Bilag 11

Supplerende høring Tillæg 1 til Lokalplan Nuuks Plads Metrostationsplads Foreslåede ændringer efter den offentlige høring

Som følge af den offentlige høring foreslås en række ændringer.

Tegning 3 · Veje

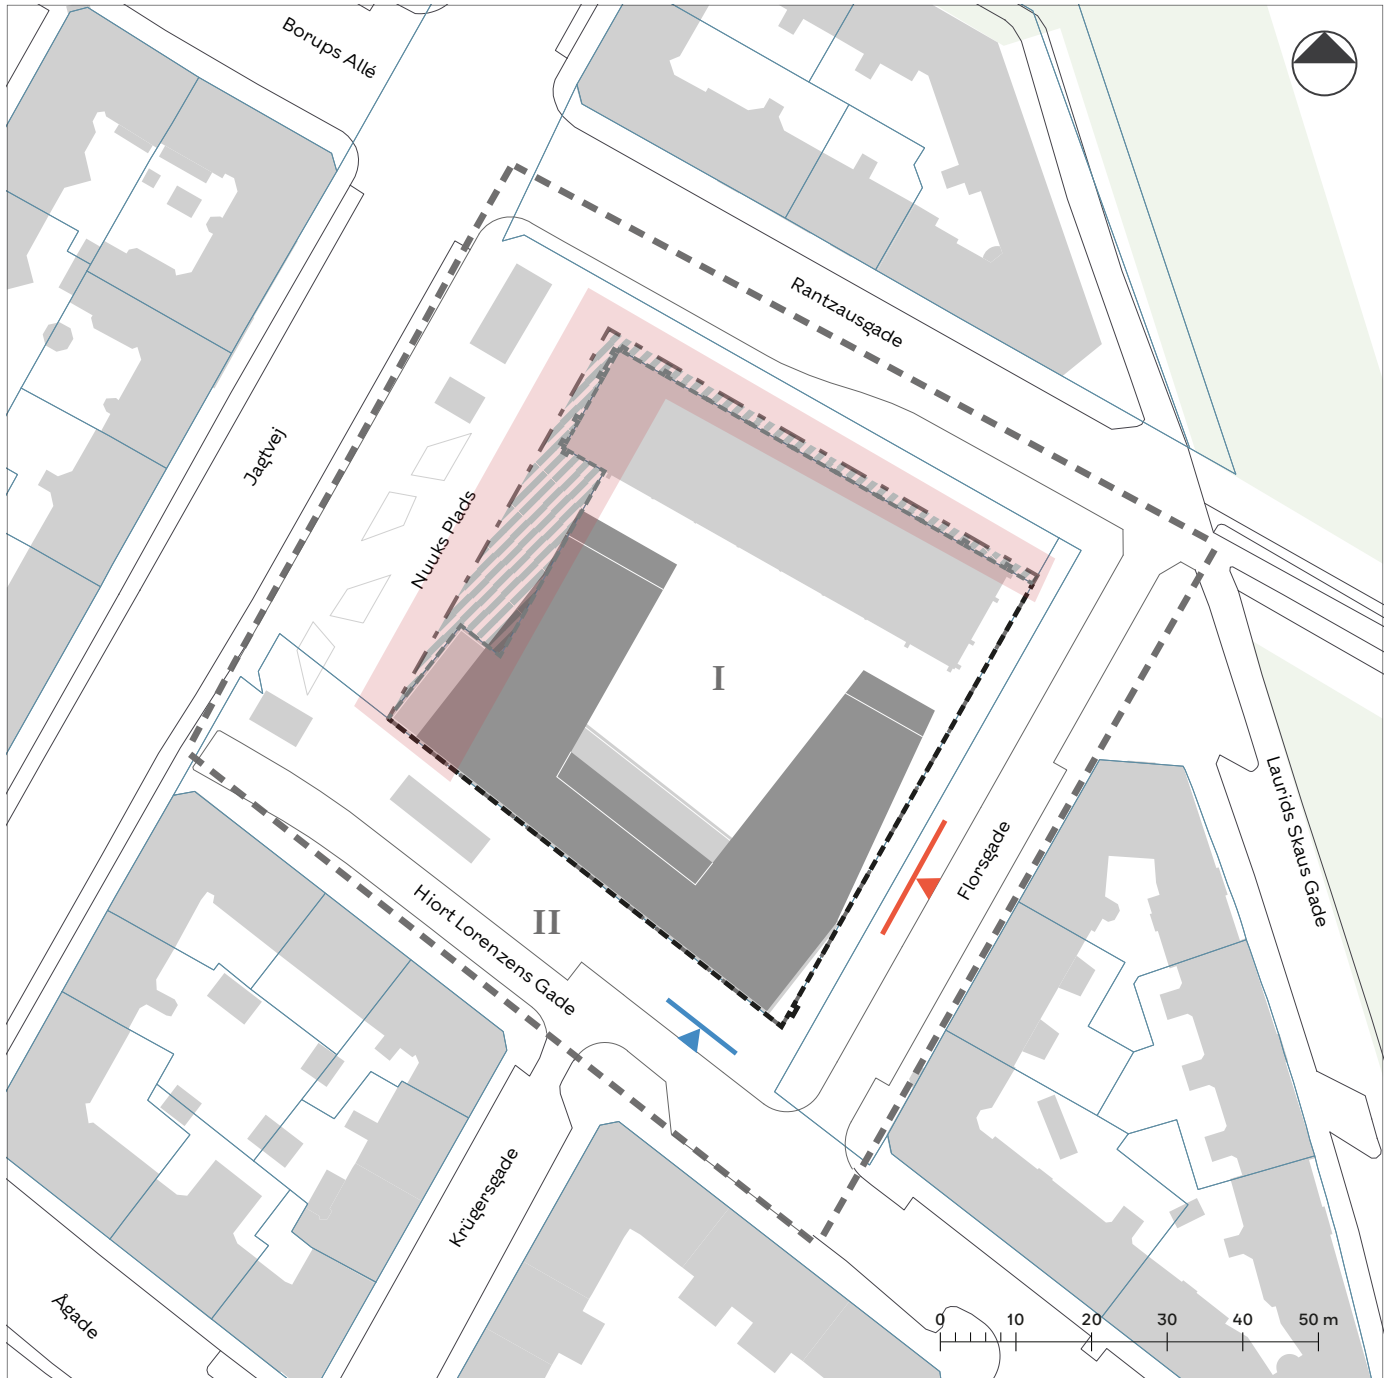
Forvaltningen er blevet opmærksom på, at der er gennemført matrikulære ændringer af matr.nr. 2105 mod metrostationspladsen. Ændringer fremgår af tegning 1 - Områdefgrænsning, hvor ændringen er markeret. På tegning 3 er vejlinjen ændret. Ændringen er konsekvensrettet på øvrige tegninger. § 4, stk. 1. Vejlinjer justeres som anført: ~~Mod Jagtvej, Rantzausgade, Florsgade og Hiort Lorensens Gade opretholdes de eksisterende vejlinjer, jf. tegning 3.~~

For delområde 1 gælder: Stk. 1. Bilparkering Parkeringen fastsættes til 1 parkeringsplads, der skal etableres på terræn med overkørsel fra Florsgade, jf. tegning 3.

Tegning 4 · Bil- og cykelparkering

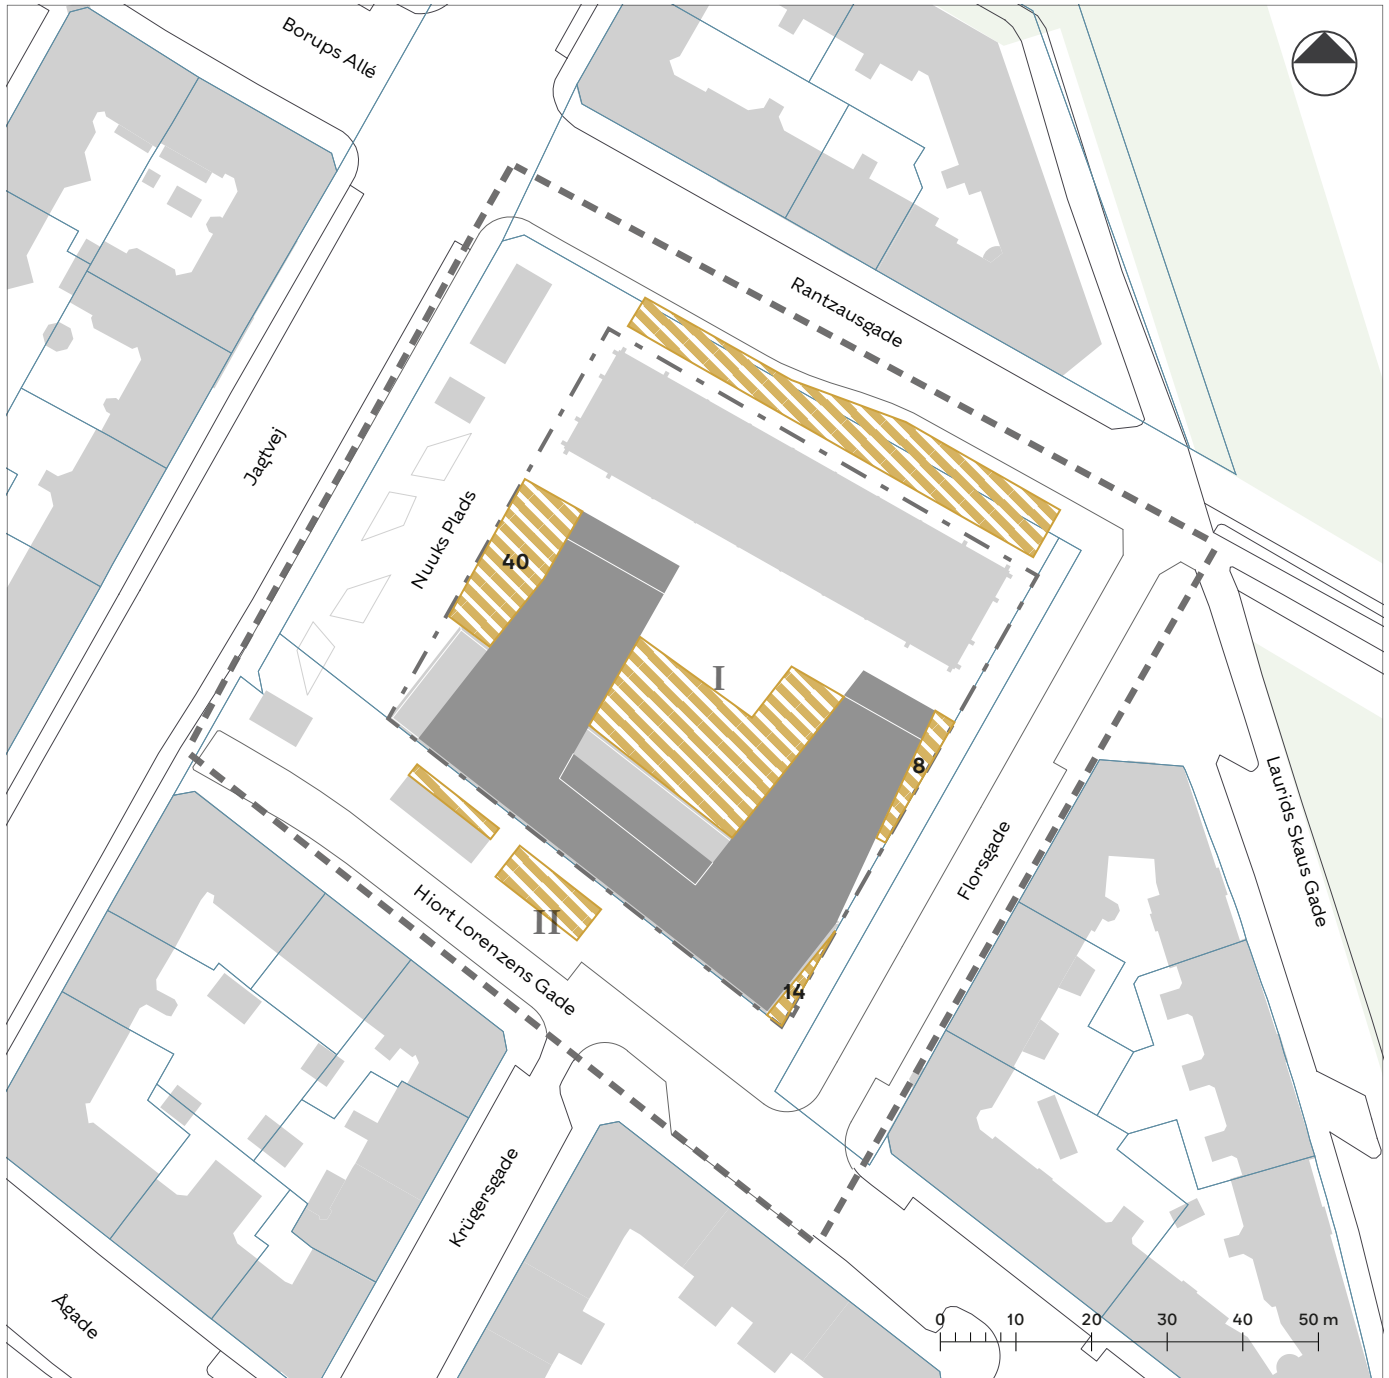
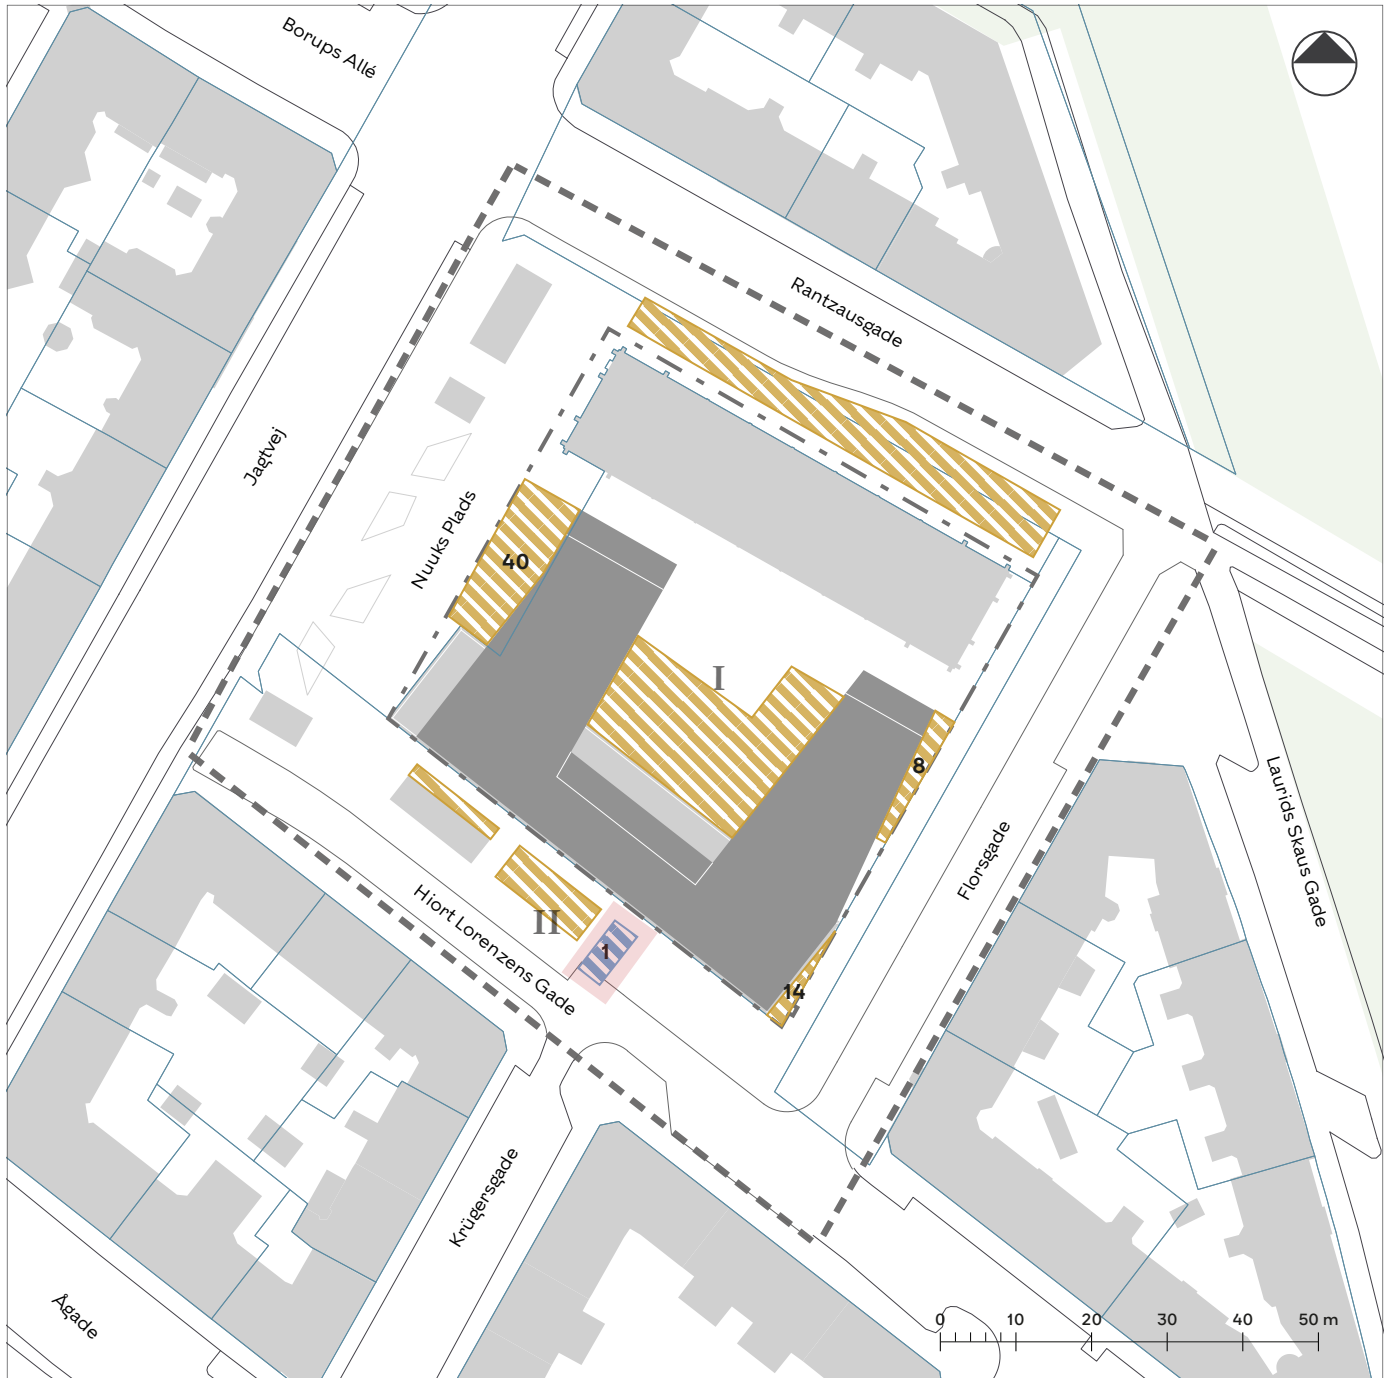
- Lokalplantegninger tilrettes
Tegning 4 - Bil- og cykelparkering.
-Indtegning af parkeringsplads til handicapparkering på terræn.
- Redegørelsen
-Konsekvensrettes bl.a. vignet i redegørelsen (vist nedenfor) med angivelse af elevatorer til p-kælder og parkeringsplads til handicapparkering på terræn.

Tegning 5b • Bebyggelsens omfang og placering

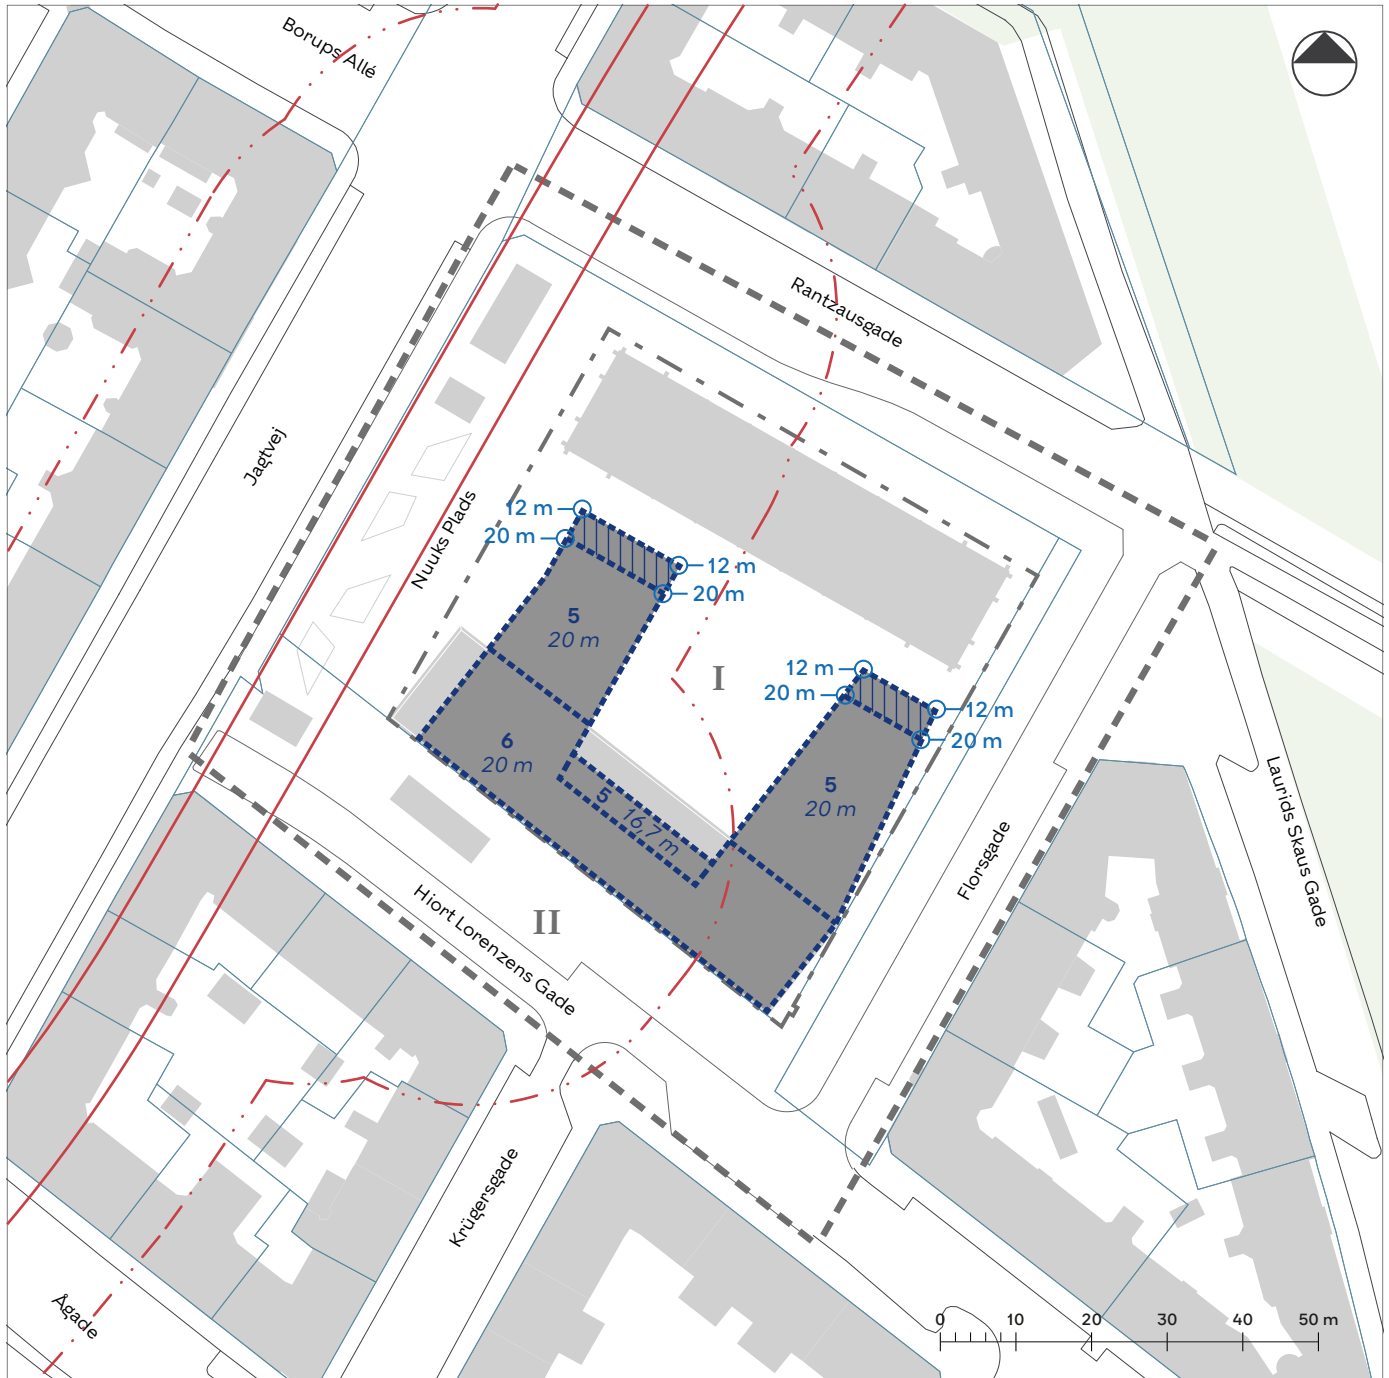
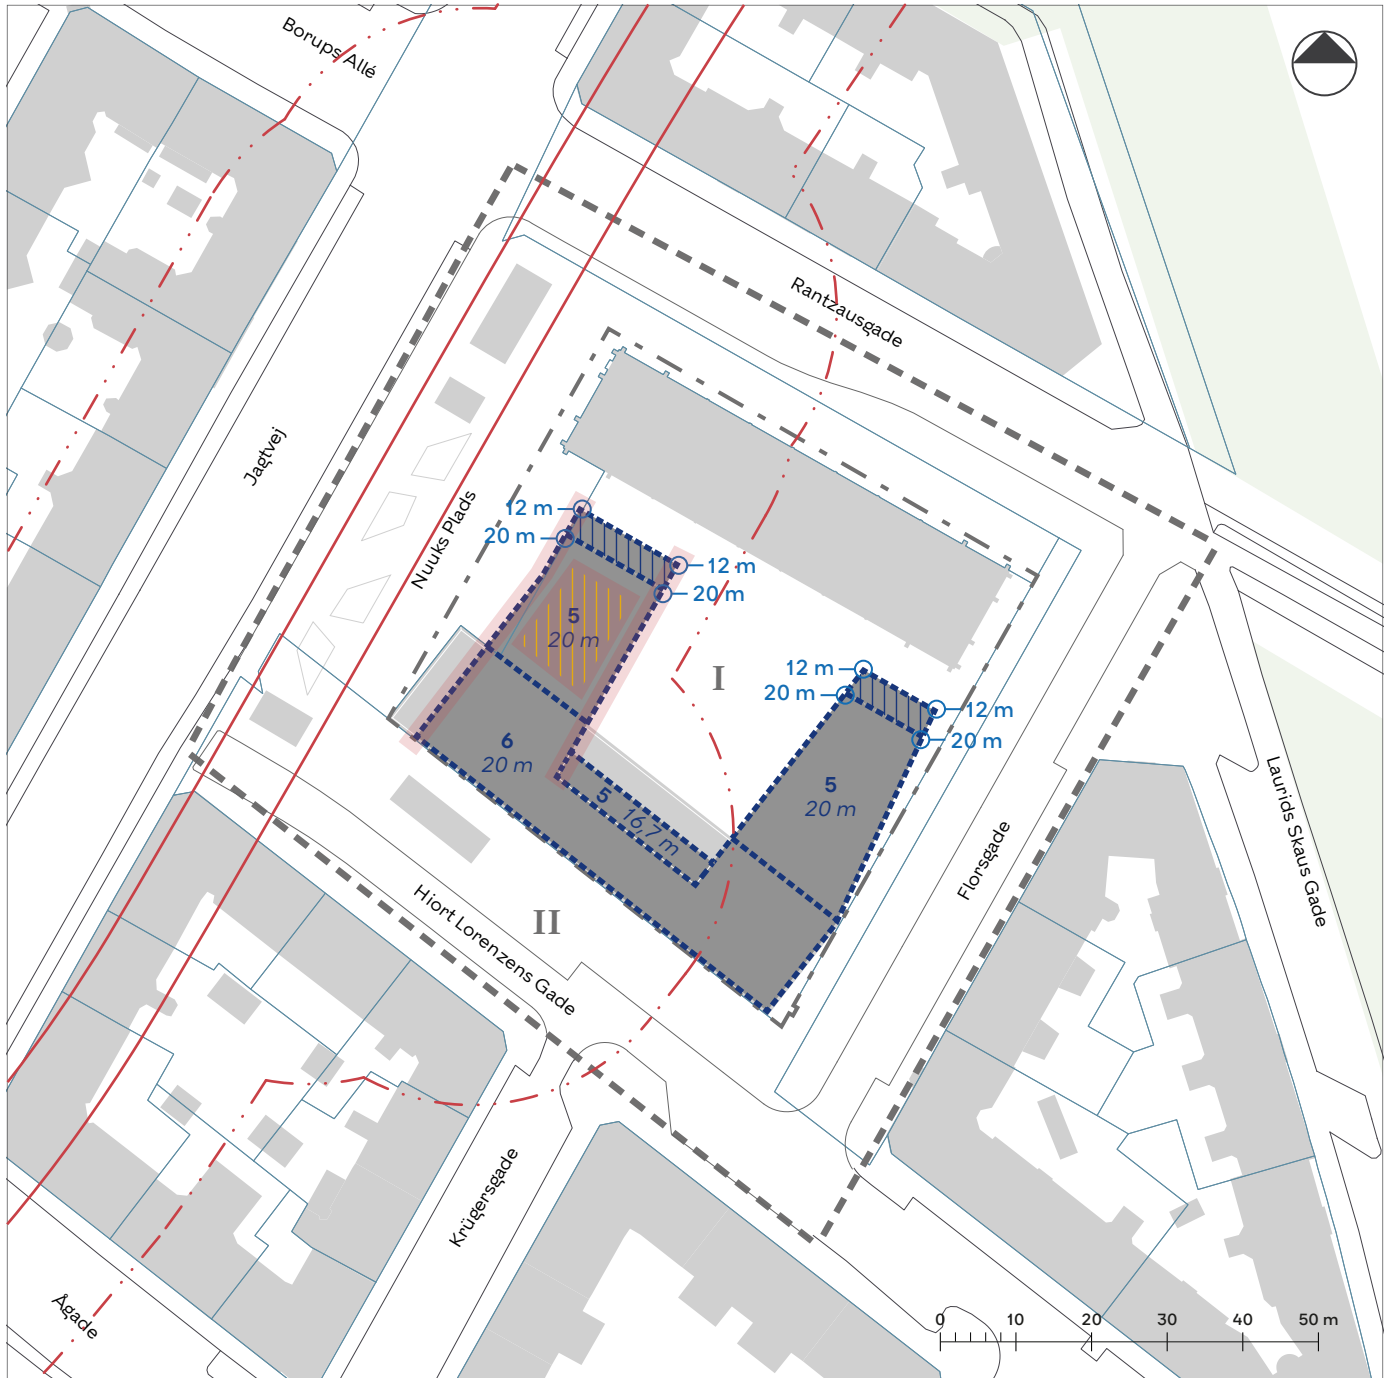
Bygherre ønsker at flytte facadelinjen (gul markering på tegning nedenfor) i nybyggeri mod Jagtvej mod metrostationspladsen (aht. isolering i facaden), da bærelinjen ligger længere fremme. Husdybden gøres ikke dybere, men parallelforskydes. Facadelinjen flyttes 38 cm.

Forvaltningen foreslår, at byggefeltet justeres til de aktuelle forhold, så byggeriet er realiserbart. Byggefeltet er fastlagt i § 6, stk. 2 a og vist på tegning 5b. Følgende ændringer foreslås:

Forvaltningen ser ikke noget til hinder for at der kan placeres teknik som angivet, da forvaltningen skønner, at det ikke vil være til gene for beboerne i kvarteret. Forvaltningen ønsker samtidig at præcisere bestemmelsen, fsv. mindre, nødvendige afkast og indtag til ventilation, så det fremgår, at bygningshøjden kan overskrides med 0,8 m. Følgende ændringer foreslås:

- Lokalplantegning 5b - Omfang, se nederst i dokumentet.
-Byggefeltet justeres. Konsekvensrettes på alle øvrige lokalplantegninger.

- § 6, stk. 3. Bebyggelsens højde
c) "....Bygningshøjden, fastsat ovenfor, kan overskrides med op til **0,3 m hvad angår nødvendig teknik på tag placeret i det på tegning 5b markerede felt, og 1 m hvad angår mindre, nødvendige afkast og indtag til ventilation og op til 3,5 m for hvad angår elevator- og trappetårne, når de er nødvendige for at kunne udnytte udendørs opholdsareal på tag...."**
- Lokalplantegninger tilrettes
Tegning 5b - Bebyggelsens omfang og placering
-Der angives et felt, hvor højden kan overskrides med 30 cm.
- Redegørelsen
-Konsekvensrettes bl.a. illustrationsplan.
